Objednatel: Jihomoravský kraj Žerotínovo náměstí 3/5 601 82 Brno		 Jihomoravský kraj		Souprava:	
Zhotovitel: IKP Consulting Engineers, s.r.o. Jankovcova 1037/49, Classic 7 – budova C, CZ-170 00 Praha 7 tel: +420 255 733 111, fax: +420 255 733 605 e-mail: info@ikpce.com, web: www.ikpce.com					
Projekt: Územní studie prověření variant Křenovické spojky				Číslo projektu:	1 1 1 7 6 4
				Vedoucí projektu:	Ing. Miroslav Halama
Kraj: Jihomoravský	k.ú.: Hrušky, Křenovice, Slavkov u Brna, Vážany nad Litavou, Zbýšov			Stupeň:	studie
Obsah: 2.etapa, Návrhová část DOKLADOVÁ ČÁST				Datum:	01/2013
				Archiv:	
				Formát:	61 A4
				Měřítko:	-
				Příloha:

1. VSTUPNÍ JEDNÁNÍ SE ZADAVATELEM (KŘENOVICKÁ SPOJKA) 18.01.2012

z jednání ve věci „Územní studie prověření variant Křenovické spojky“ konaného dne 18.01.2012 v 10.00 hod. v budově Krajského úřadu Jihomoravského kraje v zasedací místnosti č. 134.

Vyjádření k parametrům trasy S1

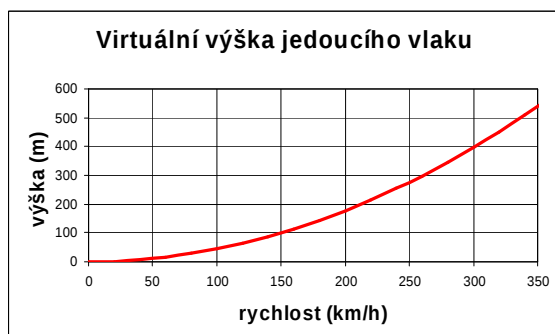
VYJÁDŘENÍ P.KALČÍKA K VAR. S1

Kinetická energie jedoucího vlaku

Vlak jedoucí rychlostí 80 km/h má kinetickou energii odpovídající potenciální energii ve výšce:

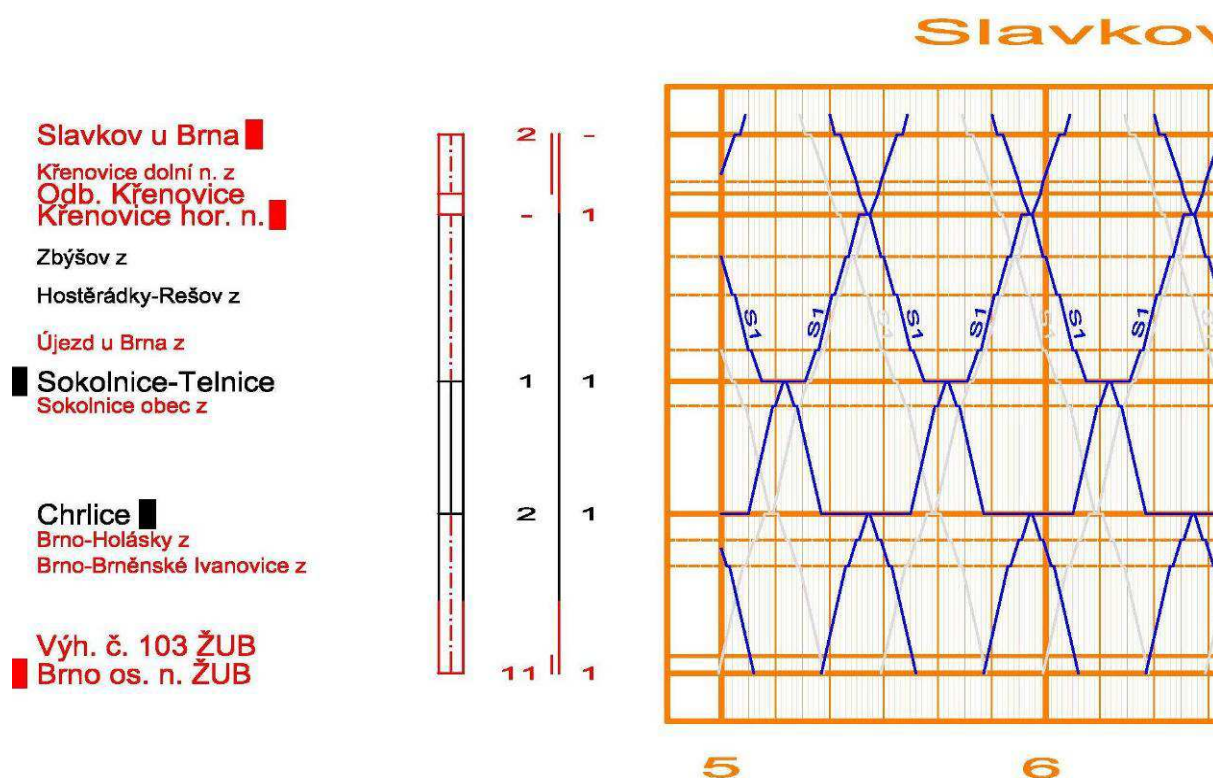
Stále jsme totiž toho názoru, že lepší organizací dopravy v tomto prostoru by bylo možné dosáhnout stavu, kdy nebude nutná investice do výhybny Zbýšov a přestavby ŽST Křenovice horní na zastávku. Dále považujeme za nutné, aby investice do výhybny Zbýšov byla zahrnuta do investičních nákladů všech uvažovaných variant Křenovické spojky.

Součástí zadání bylo posouzení potřebnosti výhybny Zbýšov pro severní vedení spojky. Studie se ve svých dílčích částech omezuje pouze na konstatování ve smyslu uvedeném ve Studii výhybny Zbýšov, která byla řešena pro jižní variantu. Požadujeme doložit, jakým způsobem bylo provedeno posouzení pro severní vedení spojky, zda byl proveden alespoň pokus o zkreslení grafikonu ve variantě s vykřížováním vlaků na žst. Křenovice horní a s jakým výsledkem. Bez ohledu na výsledek bychom takový postup a jeho doložení považovali za seriózní splnění zadání. Totéž platí pro informace v kapitole 7 a násl. a dále v přílohách C.1.2. a C.2.2.

Potřebnost výhybny Zbýšov v severních variantách je prověřována v části C.1.2 Dopravní a provozní technologie textově v kapitole 4.3 Modelový grafikon a také v grafických přílohách Modelový grafikon v horizontu „B“ (bez SJKD) a Modelový grafikon v horizontu „C“ (se SJKD) v závěru této části dokumentace.
